Stanowisko rzeczoznawcy ds. zabezpieczeń przeciwpożarowych  
mgr inż. Gustawa Mikołajczyka

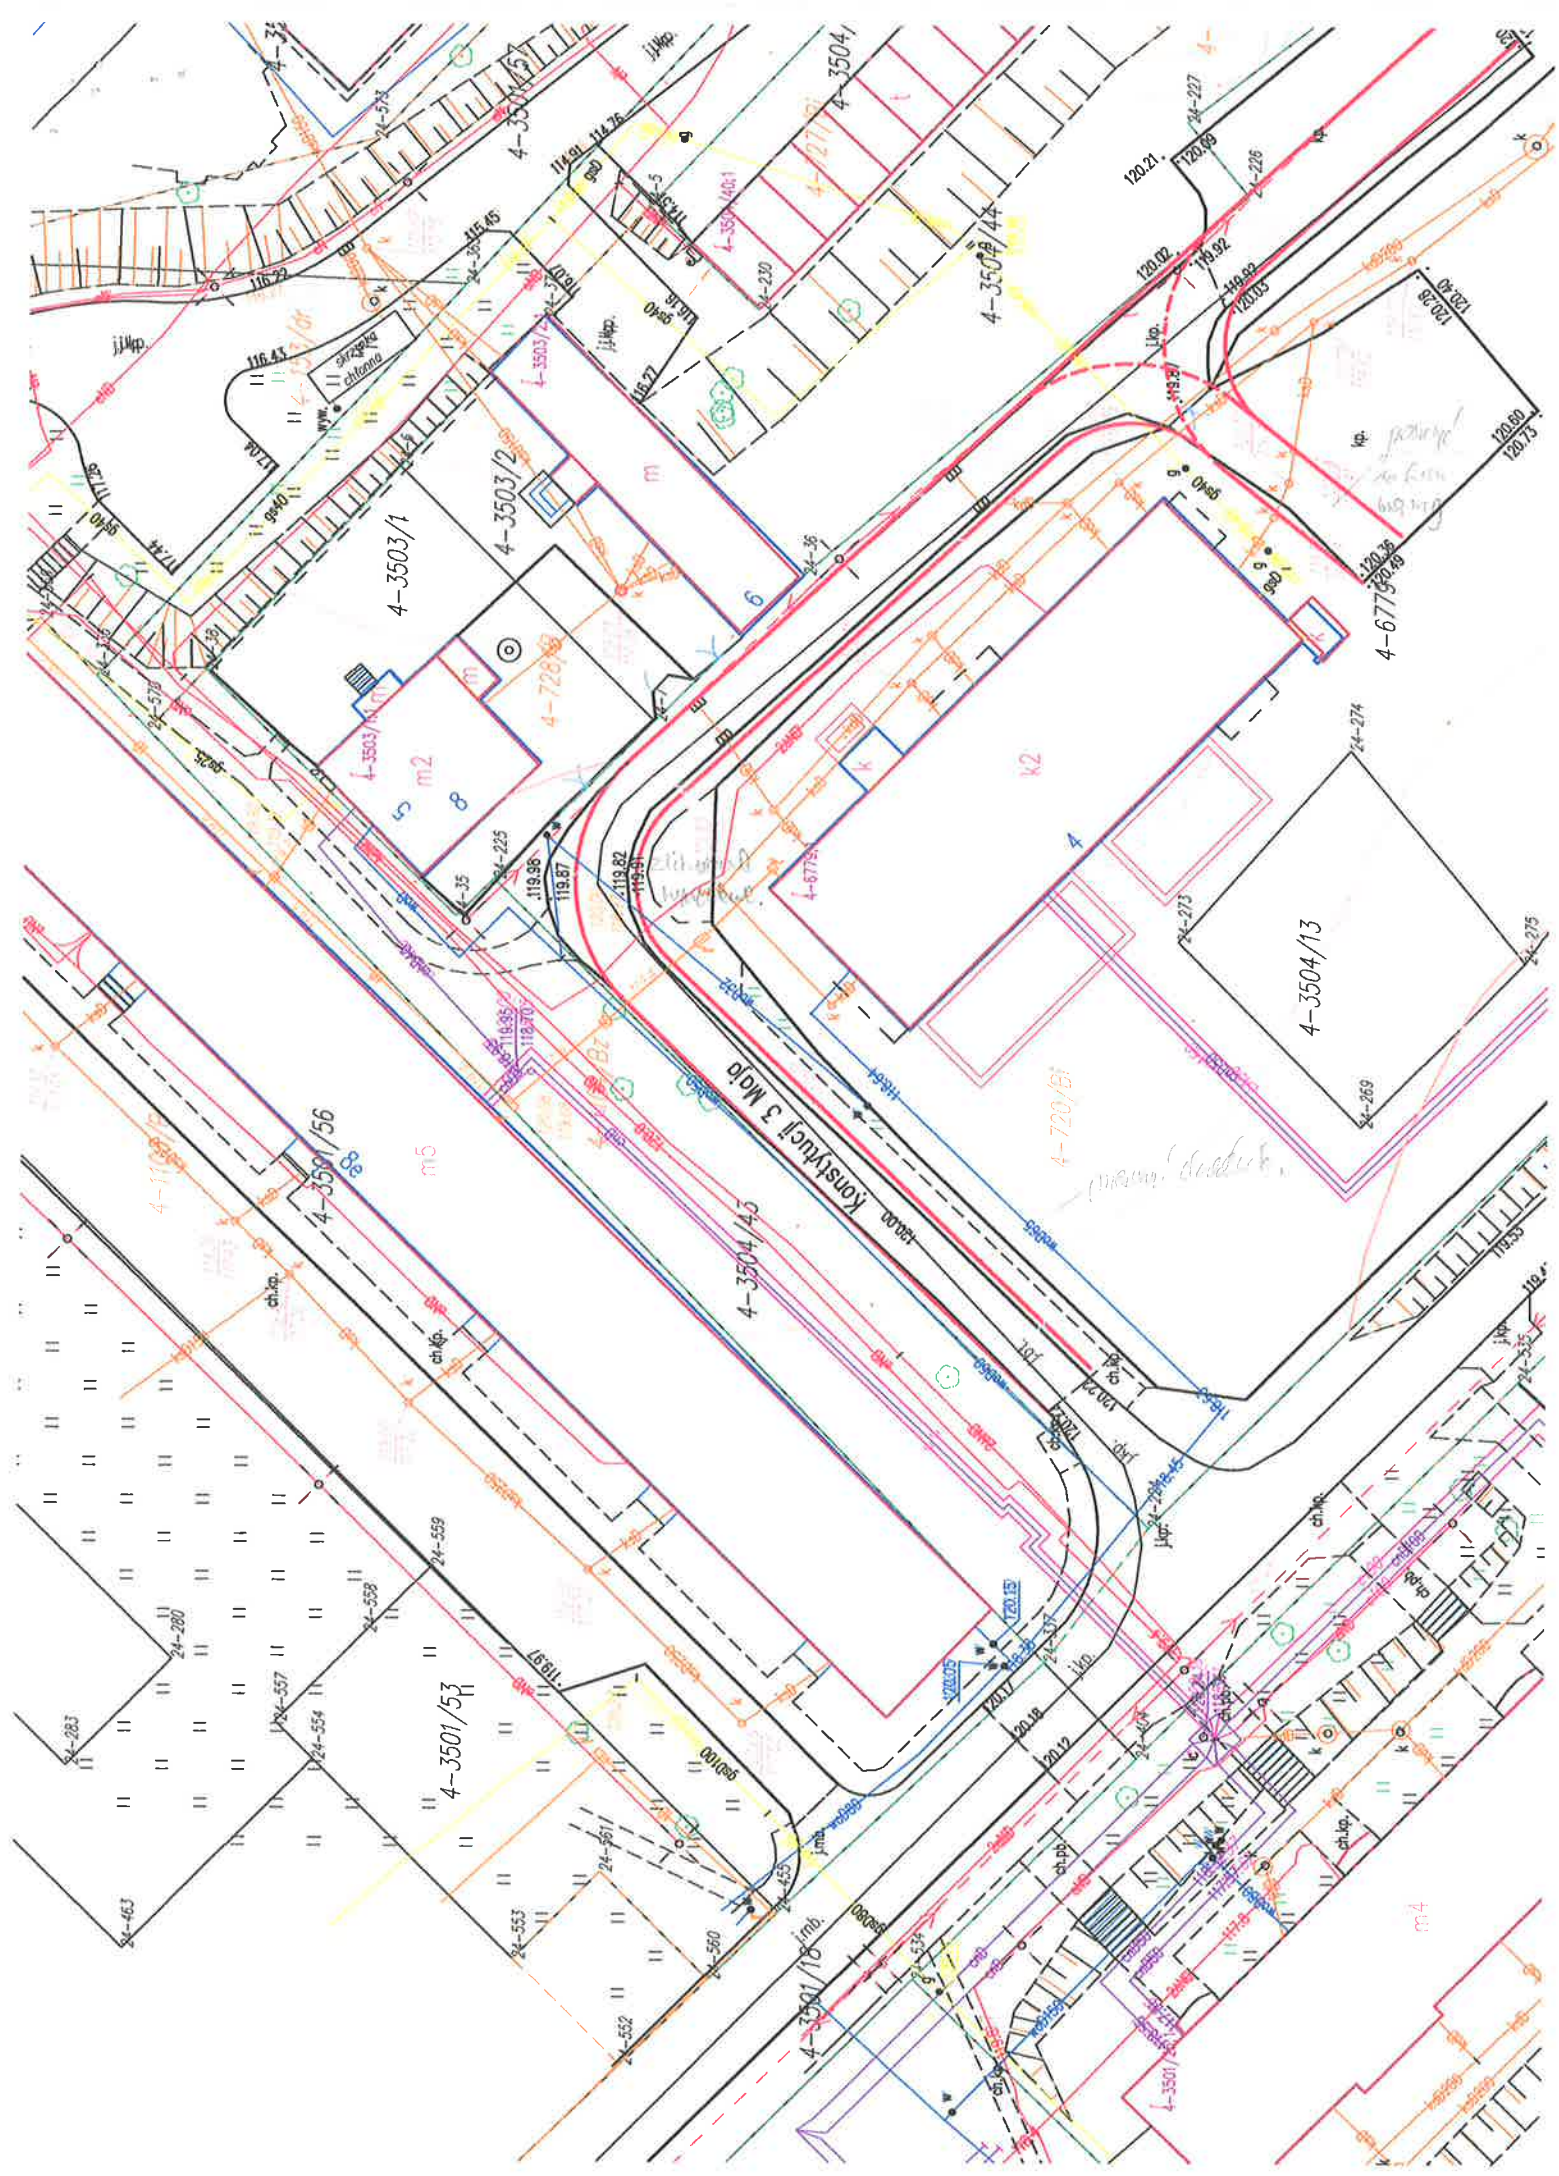
Problem drogi poż. można rozwiązać na dwa sposoby. Pierwszy to modernizację istniejącej drogi doprowadzając ją do parametrów wymaganych dla dróg poż.. Taka możliwość istnieje i orientacyjny przebieg takiej drogi przedstawiłem na rysunku. Drugi to wystąpienie w trybie § 13 ust 4 Rozporządzenie Ministra Spraw Wewnętrznych i Administracji z dnia 24 lipca 2009 r. w sprawie przeciwpożarowego zaopatrzenia w wodę oraz dróg pożarowych (Dz. U. 2009 poz. 1030), z wnioskiem do Mazowieckiego Komendanta Wojewódzkiego PSP o uzgodnienie rozwiązań zamiennych zapewniających nie pogorszenie warunków ochrony ppoż. przedszkola.
